ALLEGATO II

PREVISIONI OGGETTO DI RIADOZIONE A SEGUITO DELLE CONTRODEDUZIONI

Il comune di Campo nell'Elba con Deliberazione del Consiglio Comunale n. 65 del 18/12/2019, ha adottato il Piano Operativo (P.O.) con contestuale variante al Piano Strutturale (P.S.), ai sensi e per gli effetti della L.R. 65/2014.

Estratto di modifica/integrazione normativa (Art. 36 co2)a:

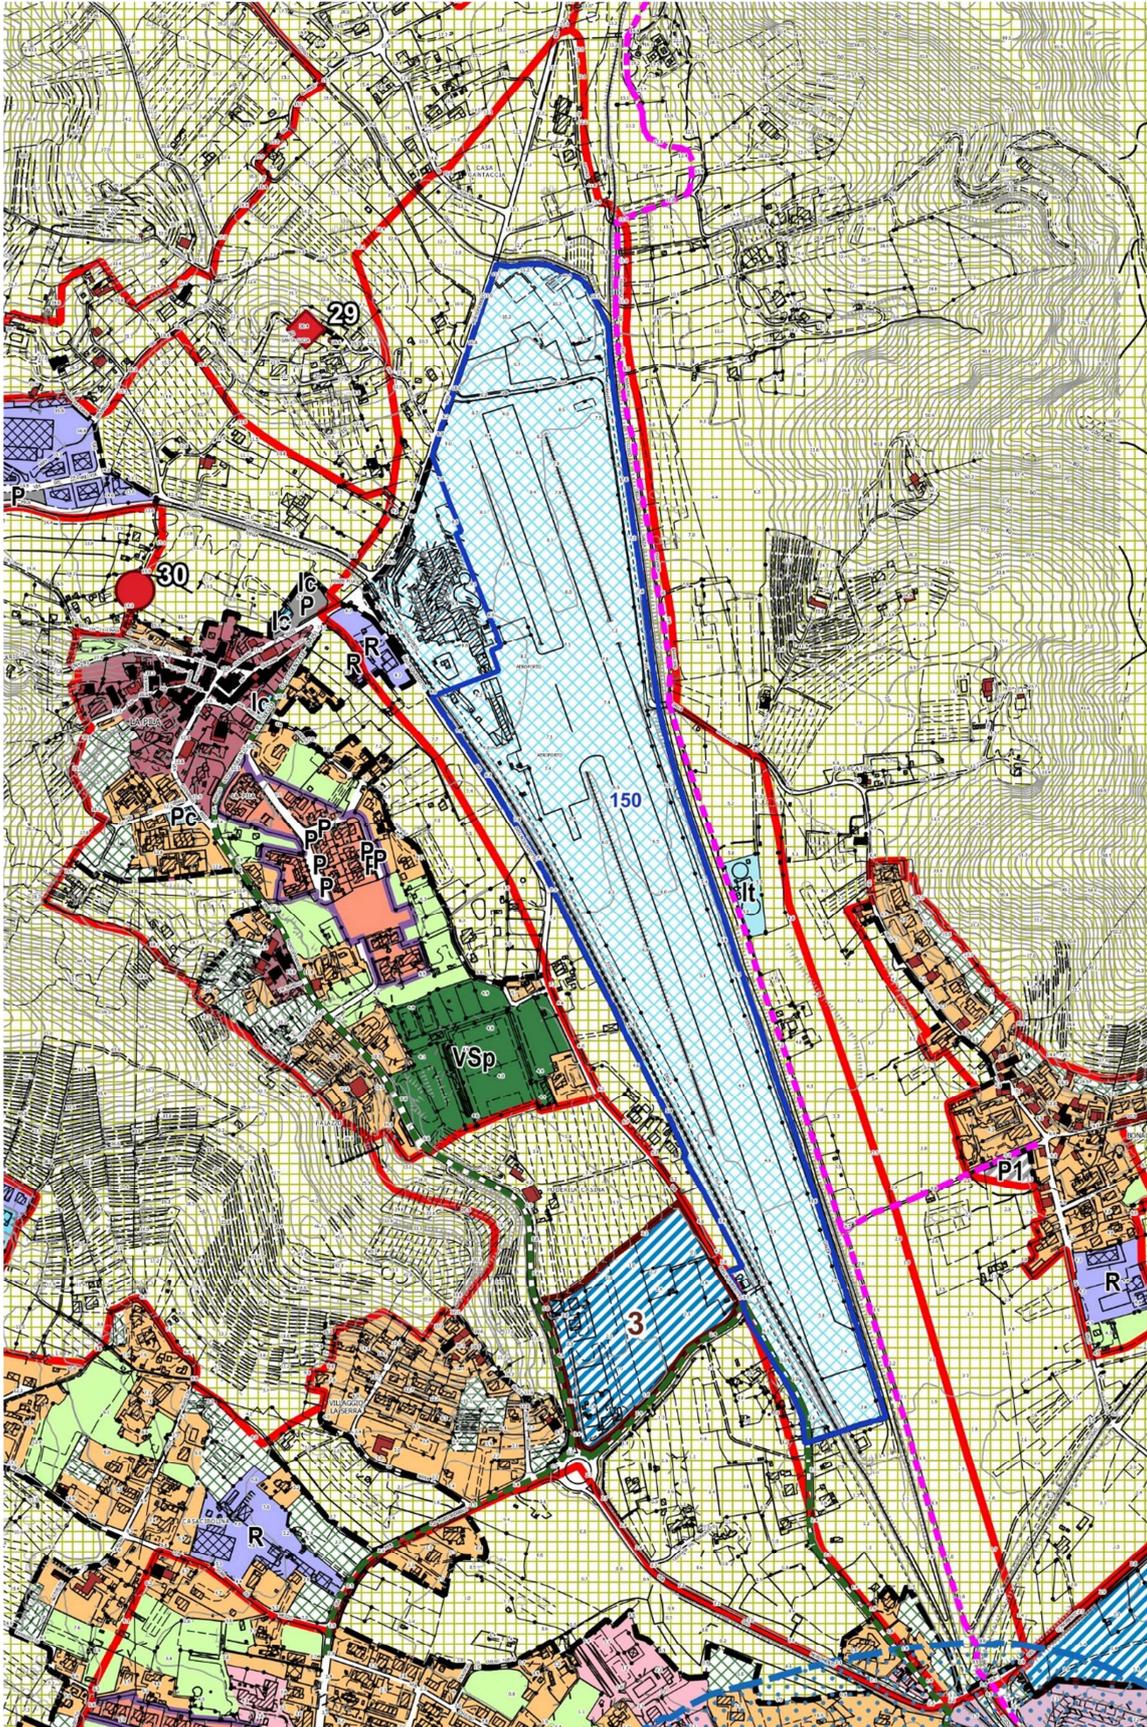
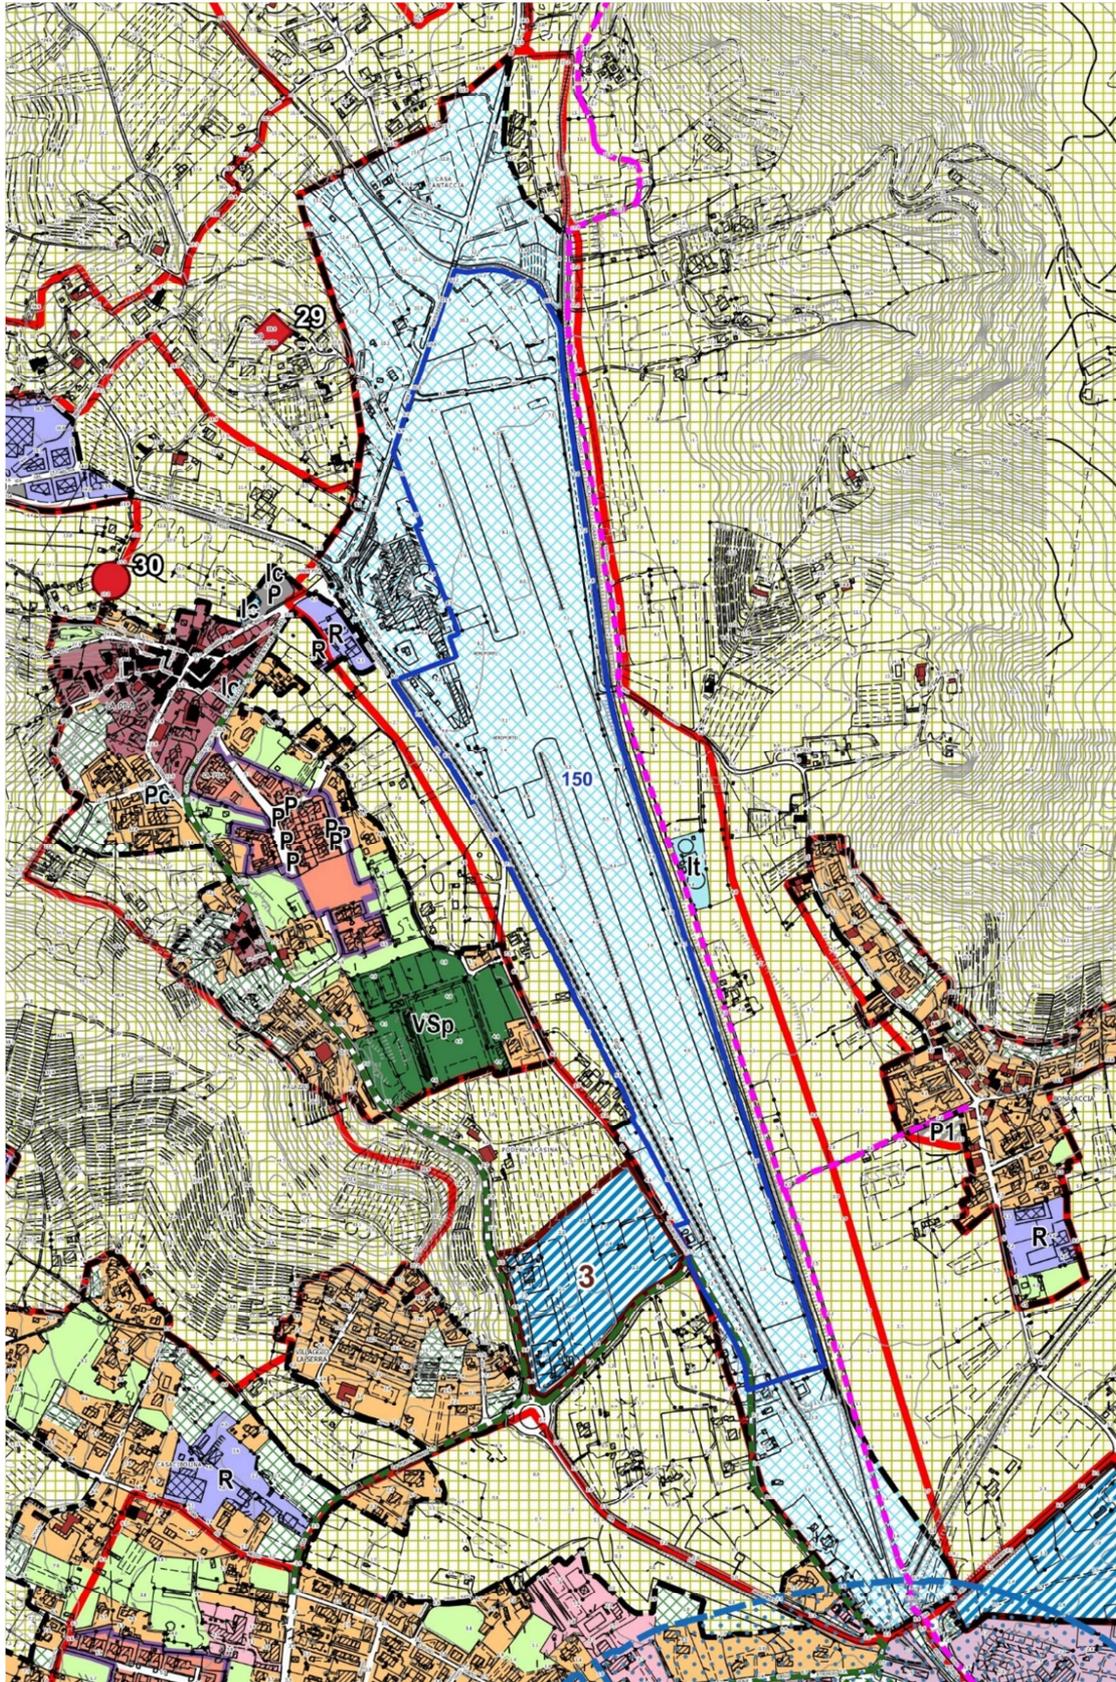
3)Modifica perimetrazione invariante Aeroporto e modifica viabilità nell'elaborato Tav Ps 02;

4)Modifica perimetrazione UTOE 4 Aeroporto nell'elaborato Tav PS 04; **Richiesta di modifica al PO**

5)Modifica testo dell'art. 36 comma 2 per esigenze gestionali dei livelli autorizzativi correlati all'infrastruttura aeroportuale;

6) Modifica perimetrazione "Aeroporto" nell'elaborato TAV 3c per esigenze correlate con la sicurezza della navigazione area.

Il Piano Strutturale individua l'UTOE "Aeroporto", corrispondente all'ambito interessato dalle strutture aeroportuali in loc. La Pila e dalle relative aree di protezione, per la quale sono individuati obiettivi di sviluppo riqualificazione funzionale, ampliamento degli spazi e dei servizi complementari.

Gli interventi di riqualificazione funzionale dell'infrastruttura aeroportuale sono attuati tramite programmi di sviluppo, adeguamento, potenziamento e messa in sicurezza dell'infrastruttura della Società di Gestione Aeroportuale in accordo con ENAC la predisposizione di specifico Masterplan in coerenza con gli indirizzi del PIT e degli altri atti di programmazione sovracomunale. In assenza del Masterplan non sono consentiti interventi che possano pregiudicare lo sviluppo della struttura aeroportuale.
